TILSVAR TIL KOMMENTAR FRA SKAARA ARKITEKTER DATERT 18.03.2019 TIL VÅR KLAGE AV 21. FEB.  
2019, SAK 15/46679 - 19/15833/NLUG

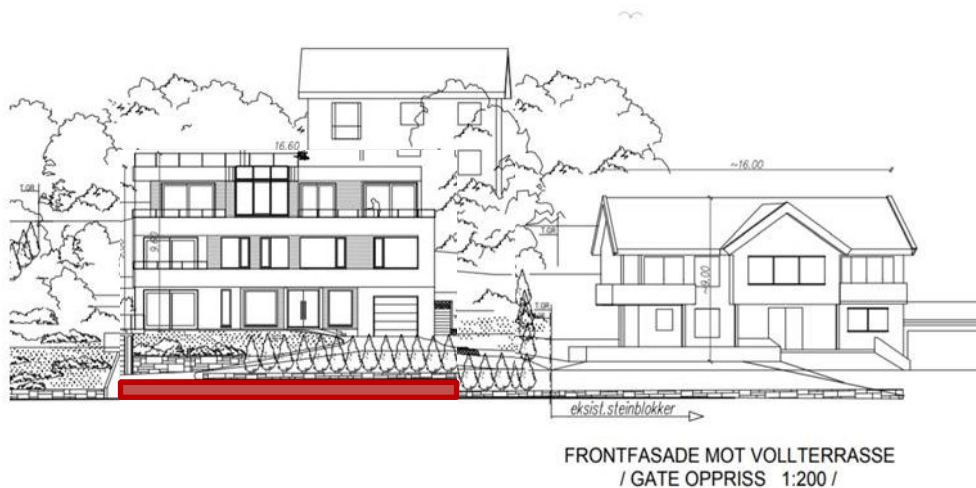
Endringstillatelsen vil gi større endringer enn det som fremkommer av Skaaras siktanalyse. Vedlagt ligger en ny visualisering av faktiske forhold som bedre belyser effekten flyttingen har. Skaara Arkitekter forutsetter at utsyn fra sør side av Voll Terrasse er i retning sør-øst. Det faktiske utsynet er betraktelig større enn det analysen tar utgangspunkt i og fremstiller. Gammel plassering medførte at spisestue hadde tilnærmet fri sikt mot sør, ca 150 til 210 grader. Ny plassering medfører at utsyn reduseres til ca 150-180 grader (sør).

Skaara Arkitekters analyse og fremstilling er feil og gjenspeiler ikke faktiske forhold. Utsyn fra spisestue mot sør reduseres adskillig mer enn det arkitektens siktanalyse forsøker å fremstille.

Justert oppriss:

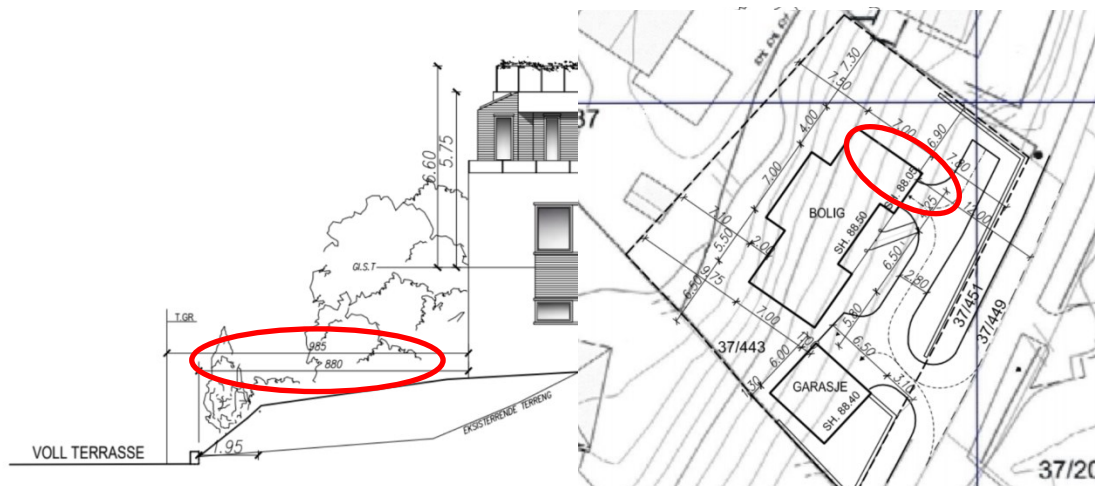
Vi ønsker også å tilføye en bekymring vedrørende tegninger benyttet under søknad til endringstillatelse. Den etablerte grunnmuren ser ut til å medføre at bygget plasseres adskillig høyere (ca. 1 meter) enn det som fremstilles av oppriss. Fasadetegning øst ser ut til å være basert på feil avstand til støttemur. Fasadetegning viser 8,8m og situasjonskart viser 7,8m. I tillegg er snitt AA ikke oppdatert med ny plassering. Det stilles spørsmål ved hvordan kommunen skal kunne føre kontroll med en byggeprosess uten oppdaterte tegninger.
